- Beschlusskammer 3 -

BK 3e-10-090

Beschluss

wegen Änderung des Standardangebots Teilnehmeranschlussleitung (TAL) im Hinblick auf den Zugang zur TAL an einem neu auf dem Hauptkabel zu errichtenden Schaltverteiler

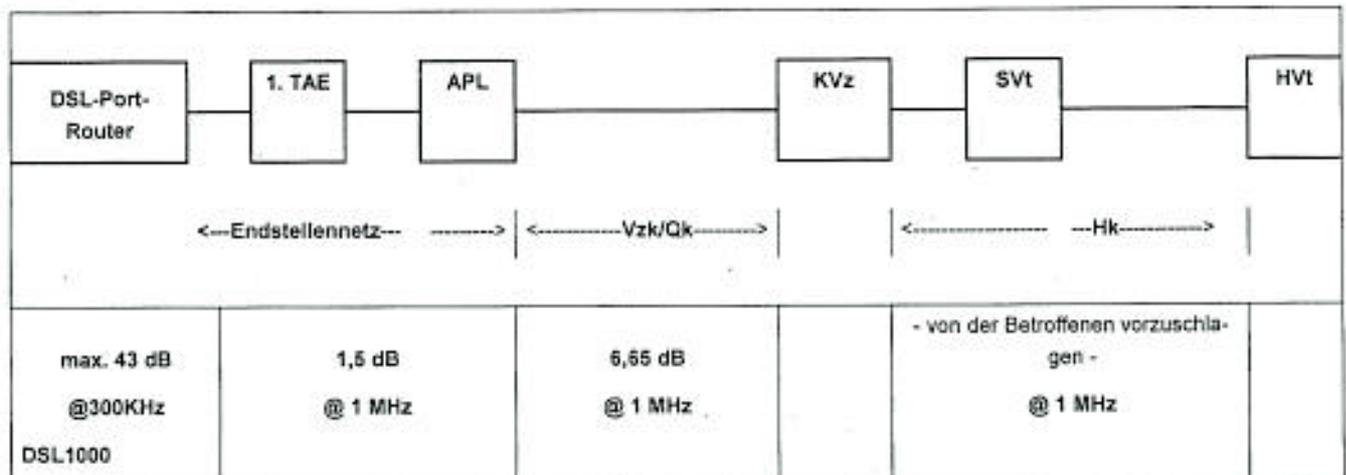
Die Beigeladene zu 8. kritisiert, dass die Betroffene nur auf den Hauptkabeldämpfungswert abstelle. Der Verzweigerkabeldämpfungswert bleibe unberücksichtigt. Maßgeblich könne jedoch nur die gesamte Kabelstrecke vom Hauptverteiler bis zum Abschlusspunkt Linientechnik (APL) sein.

Sie hält für die derzeitige Grenze von 1 Mbit/s einen Dämpfungswert von 66 dB bei 1 MHz am APL für angemessen. Es sei zu berücksichtigen, dass 1 Mbit/s DSL am Endkundenanschluss keine Netto-Datenrate von 1 Mbit/s sondern von 876,5 kbit/s sei. Somit sei auch die Dämpfungsgrenze auf einen Dämpfungswert zu beziehen, bei dem eine Netto-Datenrate von 1 Mbit/s unter optimalen Bedingungen erreicht werden könne. Dies entspräche einer Brutto-Datenrate von 1.196 kbit/s. Der dazu korrelierende Dämpfungswert bei 1 MHz liege bei 66 dB am Endkundenanschluss.
